提出年月日	令和元年 11 月 29 日	R0
日本原燃株式会社

M O X 燃 料 加 工 施 設 に お け る
新 規 制 基 準 に 対 す る 適 合 性

安全審査 整理資料

低レベル廃液処理設備の貯槽容量等の変更について

図 廃液発生量と希釈水の割合

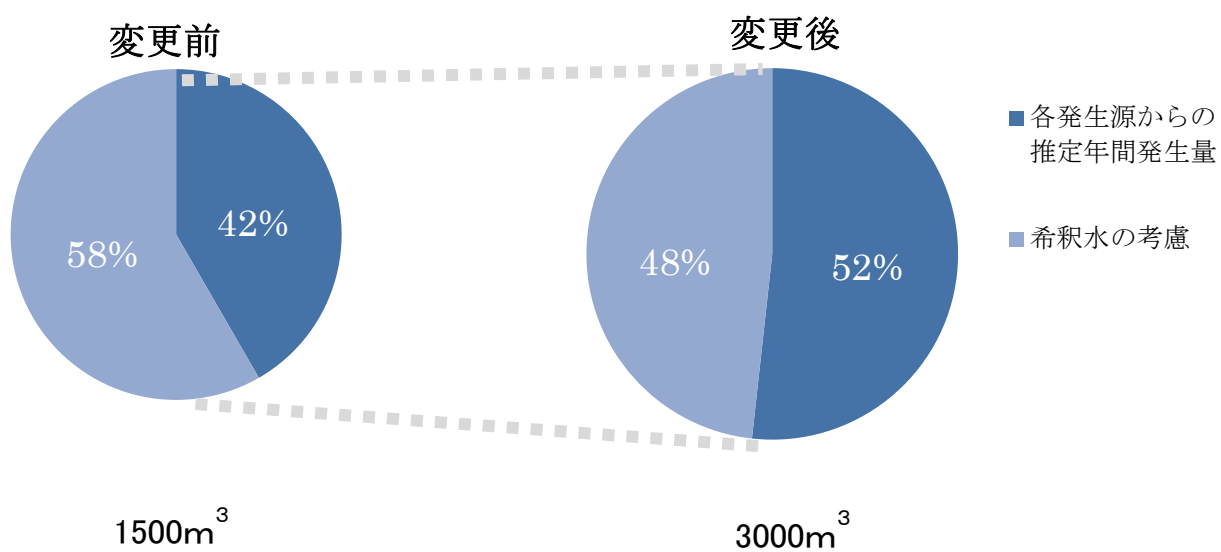
- 低レベル廃液処理設備は，必要に応じて希釈処理を行う。
- 各発生源からの廃液発生量が増加した結果，希釈水量の割合を改めて算出したところ，従来の希釈割合より抑えた希釈が可能である。

放射性液体廃棄物の推定年間放出量を 1500m^3 から 3000m^3 に変更する。

2. 1 . 4 放射性液体廃棄物の処理系統

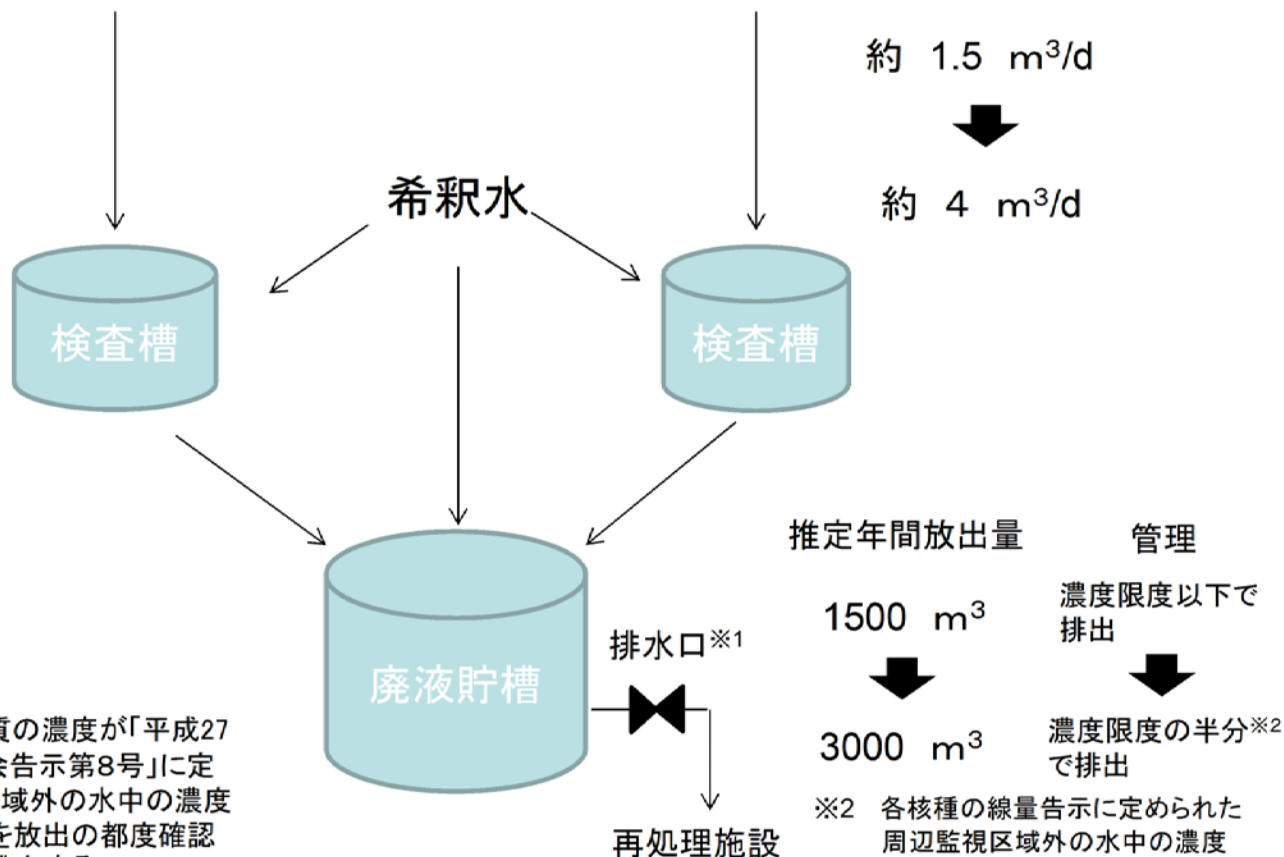
約 0.2 m³/d

約 0.5 m³/d

約 1.5 m³/d

約 4 m³/d

第1図 保管廃棄能力の変更前の貯蔵イメージ

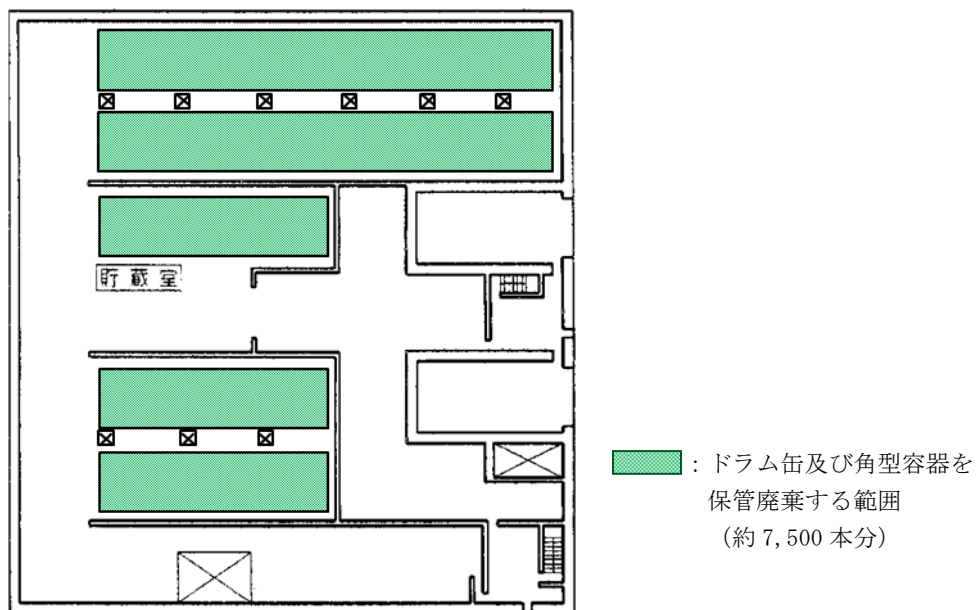
第2低レベル廃棄物貯蔵系は、最大保管廃棄能力を約50,000本^{*}（第1貯蔵系：約7,500本、第2貯蔵系：約42,500本）として許可を得ており、このうち第1貯蔵系の保管廃棄能力を変更する。

第1貯蔵系は、計画段階において約7,500本分に相当するドラム缶および角型容器を保管廃棄することとしており、第1図の緑色の範囲である。

第2図 保管廃棄能力の変更後の貯蔵イメージ

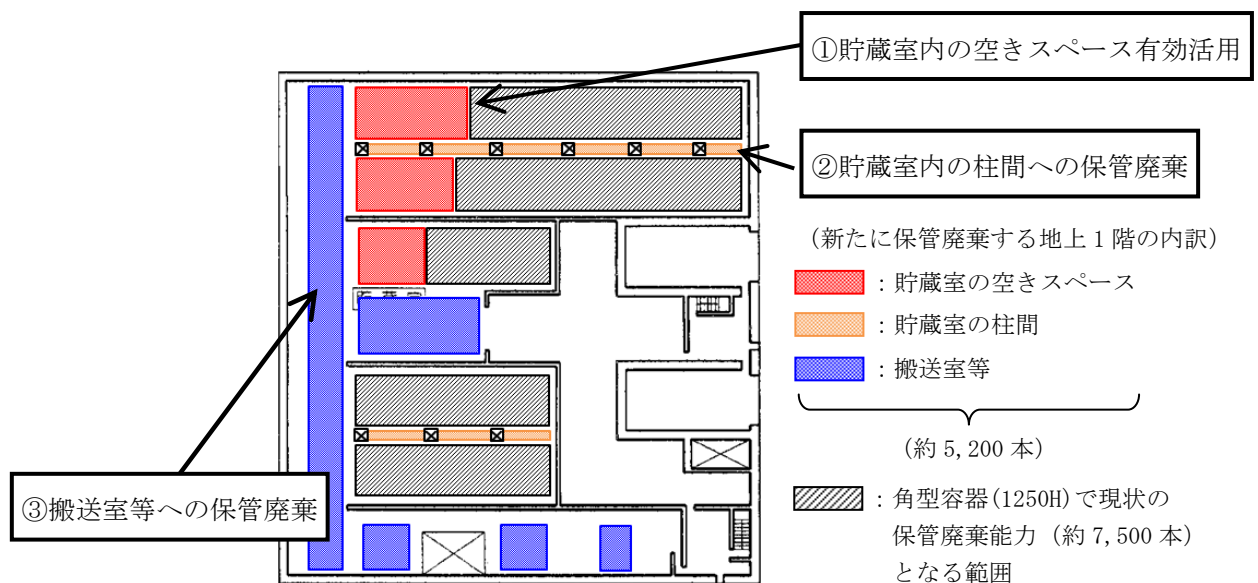
第1貯蔵系に保管廃棄する容器を，角型容器に統一することにより，既許可である約7,500本分となる範囲は第2図の灰色となり，赤色の範囲が空きスペースとなるため，更に約1,900本に相当する角型容器を保管廃棄できる。

また，貯蔵室内の空きスペースである柱間(橙色の範囲)に角型容器を保管することにより，更に約800本に相当する角型容器を保管廃棄できる。

また，貯蔵室（灰色+赤色+橙色の範囲）へ保管廃棄後は，フォークリフトの搬送路である搬送室及び廊下(青色の範囲，以下「搬送室等」という。)は必要ないため，新たに約2,500本に相当する角型容器を保管廃棄できる。

以上より、貯蔵室内の空きスペース、柱間や搬送室等への保管廃棄により、最大保管廃棄能力を約 50,000 本（第 1 貯蔵系：約 7,500 本，第 2 貯蔵系：約 42,500 本）から約 55,200 本（第 1 貯蔵系：約 12,700 本，第 2 貯蔵系：約 42,500 本）に変更する。なお、変更にあたり貯蔵の積み付け段数（最大 3 段）に変更はない。

第 3 図 ドラム缶と角型容器の占有容積のイメージ

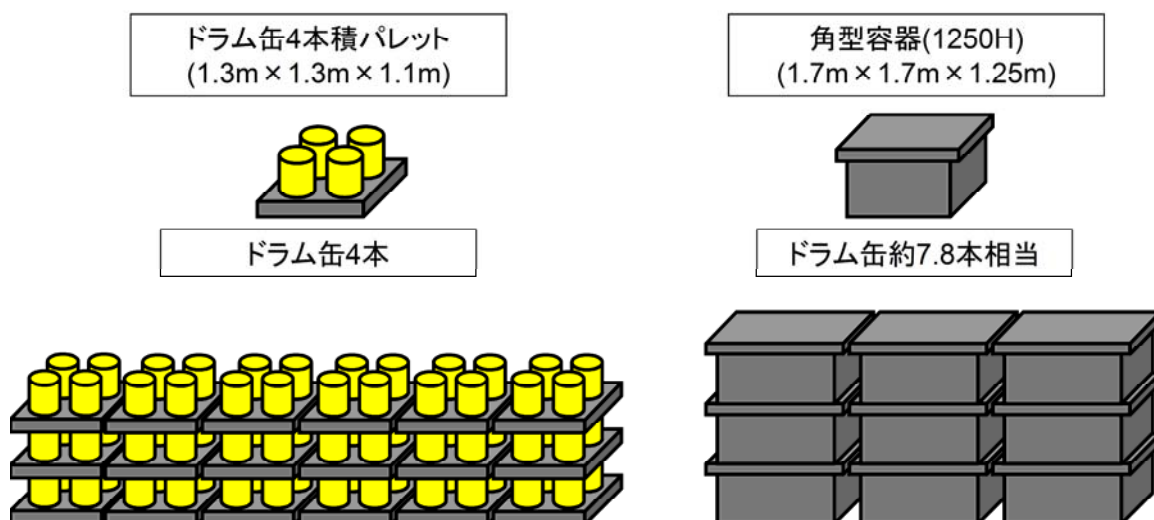
※：第 3 図に示すとおり、ドラム缶 4 本積のパレットと比べ、角型容器の底面積は 1.7 倍となるが、容積は約 2 倍となることから、スペースの有効活用を図ることができる。

第4図 廃棄物貯蔵量の推移（再処理施設全体）

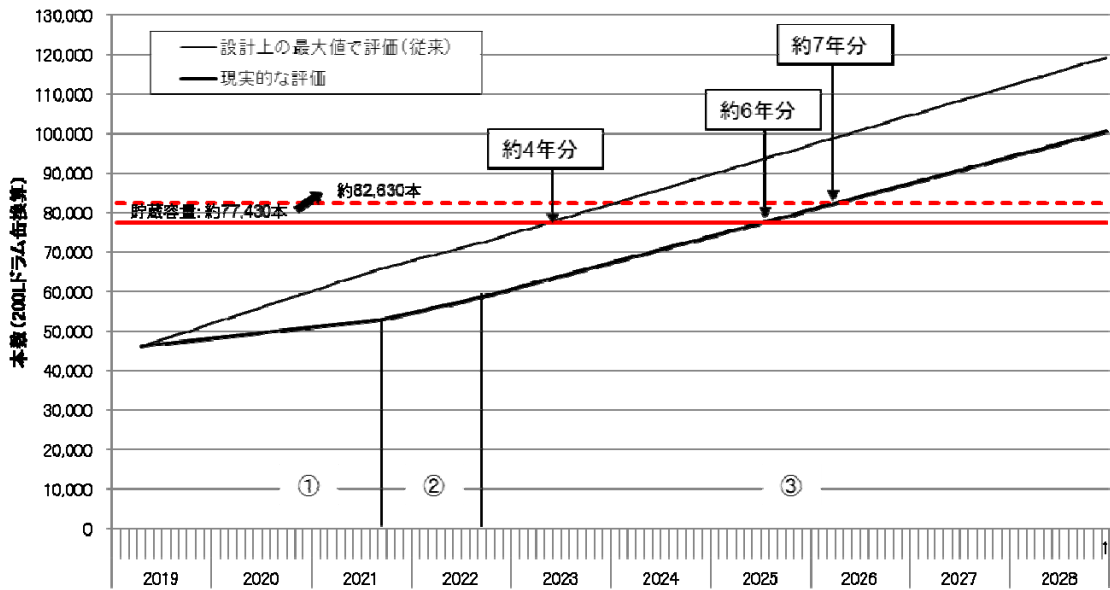
第2低レベル廃棄物貯蔵系の最大保管廃棄能力の変更及び低レベル濃縮廃液の乾燥処理物の発生量見直しを踏まえた結果、再処理施設全体は平成31年4月30日以降、約7年分の容量を確保することができる。
